INFORMATION TECHNIQUE

TI0217

Type(s) de distributeur :

HO Siamonie

407.01.606.00 M SORTIE DE PISTON COMPL.

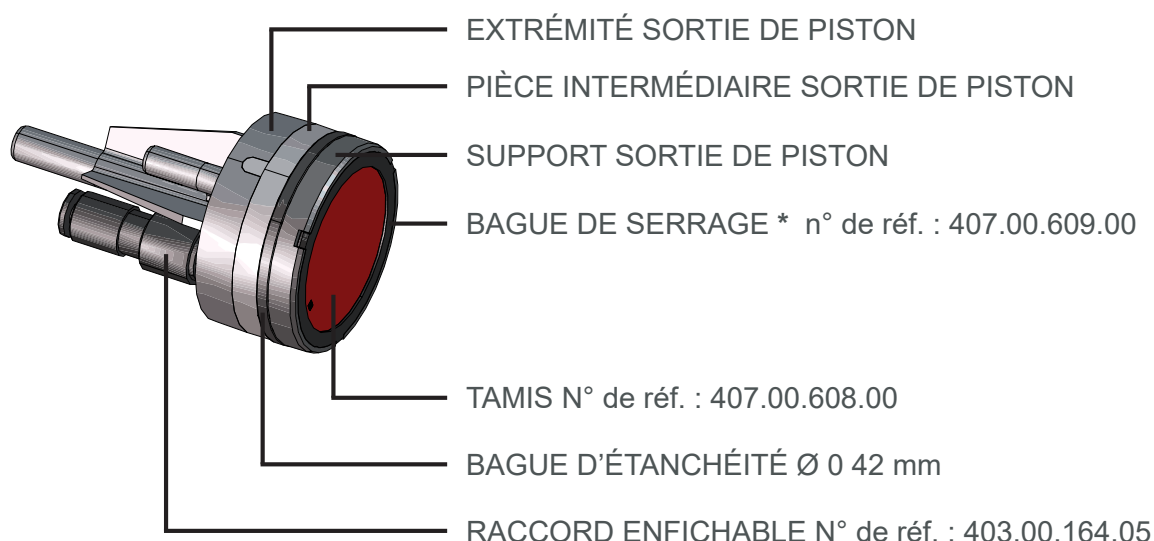
Nous voudrions vous informer que nous avons changé la couleur de la sortie du piston. Ce changement concerne prend effet à partir de la machine avec le n° de série 90444422 et de la semaine de production 04/2017.

Au « support de sortie de piston » a été rajouté de la fibre de verre pour le rendre plus rigide.

Les pièces en plastique suivantes * montées sont noires :
